Dotyczy: przetargu na:

Adaptacja budynku MKS na przedszkole – etap III

Zgodnie z art. 38 ust. 1 pkt 3 ustawy – Prawo zamówień publicznych (t.j. Dz. U. z 2013 r. Nr 113 poz. 759 z późn. zm.), Zamawiający udziela wyjaśnień treści specyfikacji istotnych warunków zamówienia w następującym zakresie:

ŁĄCZENIA WPUSTÓW BURZOWYCH

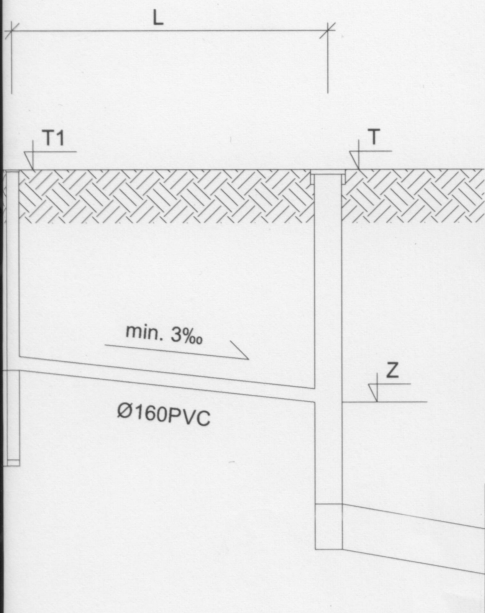
4. Proszę o załączenie do projektu profili kanalizacji deszczowej i sanitarnej

W dokumentacji projektowej w części rysunkowej i opisowej podano niezbędne dane do określenia profili kanalizacji, tj. min.:

- na Rysunku nr 1 Kanalizacja sanitarna, kanalizacja deszczowa - Schemat montażowy podano zagłębienie dna rurociągu oraz rzędne dna rurociągu,
- Dołącza się czytelny skan tabeli z Rysunku nr 2 Kanalizacja sanitarna, kanalizacja deszczowa - Wpusty burzowe, oraz
